La Chorrera, 04 de agosto de 2022.  
DRPO – DIREC – SEIA – NE – 910 – 2022.

En seguimiento al proceso de evaluación del ESTUDIO DE IMPACTO AMBIENTAL CATEGORIA I, PROYECTO “**SAN CARLOS SOLAR**”, el cual se localiza en El Rodeo, corregimiento de San Carlos, distrito de San Carlos, provincia de Panamá Oeste, ingresado para su evaluación a la Sección de Evaluación de Impacto Ambiental del Ministerio de Ambiente de Panamá Oeste, deseamos expresarle que luego de evaluar el Estudio de Impacto Ambiental, tenemos a bien solicitarle lo siguiente:

## RESPUESTAS A LA NOTA DRPO-DIREC-SEIA-NE-910-2022

Proyecto:  
“SAN CARLOS SOLAR”

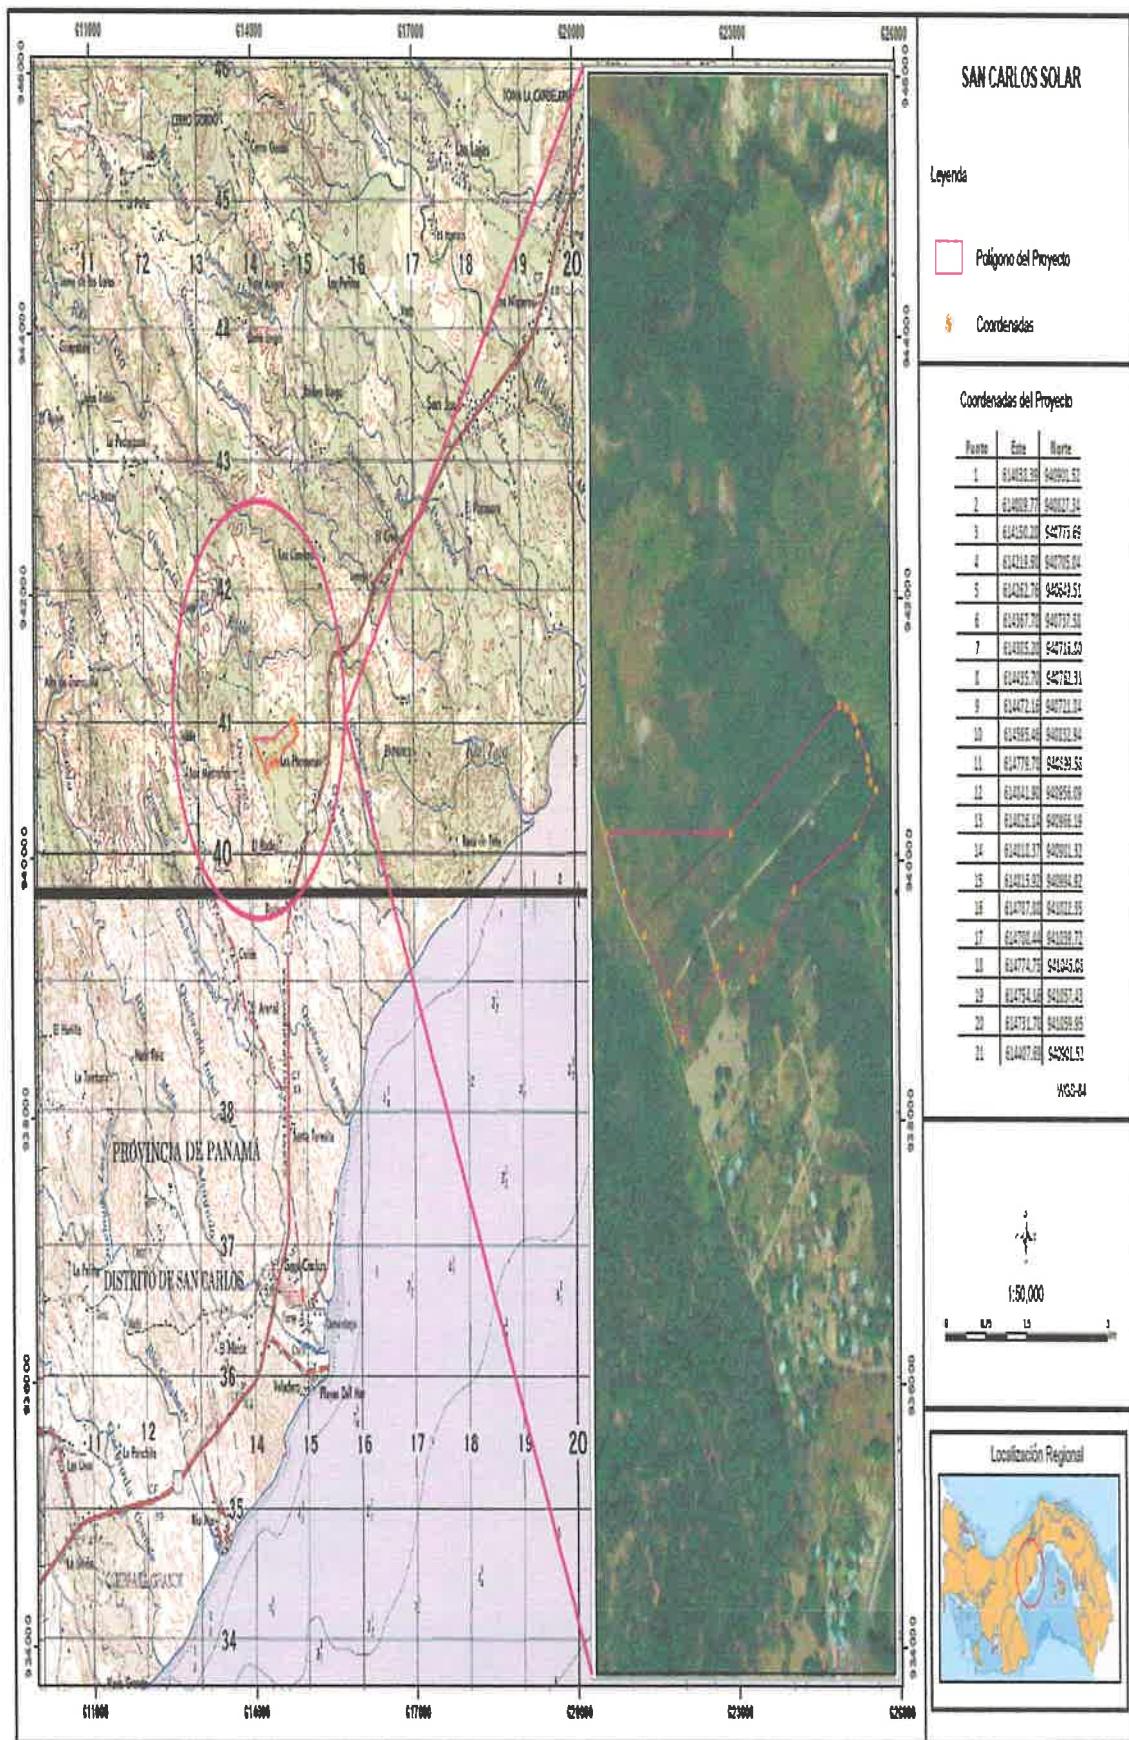
- Aclarar este punto, en cuanto a los límites reales

Los límites reales de polígono son:

Reduciendo su polígono de 13Has + 9352 M<sup>2</sup> a 12ha +6602m<sup>2</sup> aproximadamente

Se anexa mapa 1:50:000

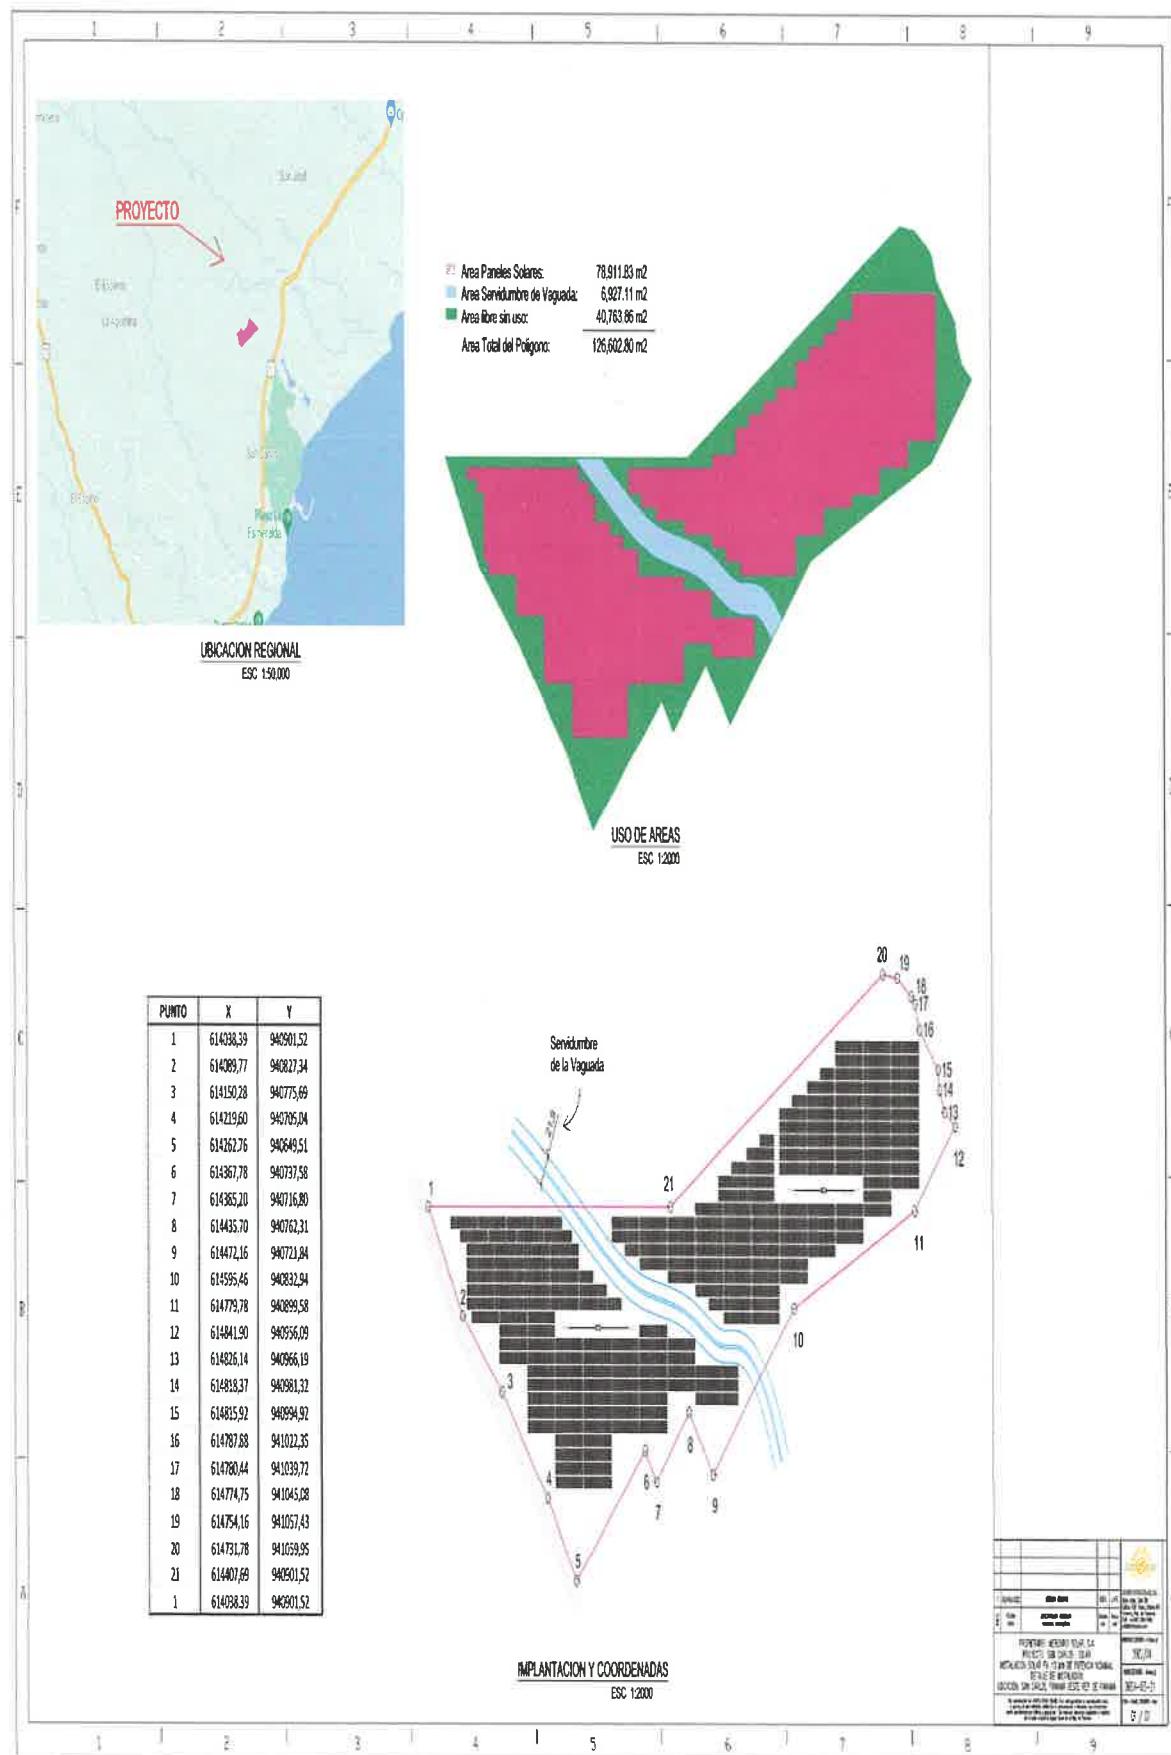
Presentar diseño de ubicación de los paneles solares tomando en cuenta la quebrada Sin Nombre y respetando su servidumbre.

Se anexa diseño de ubicación de los paneles.
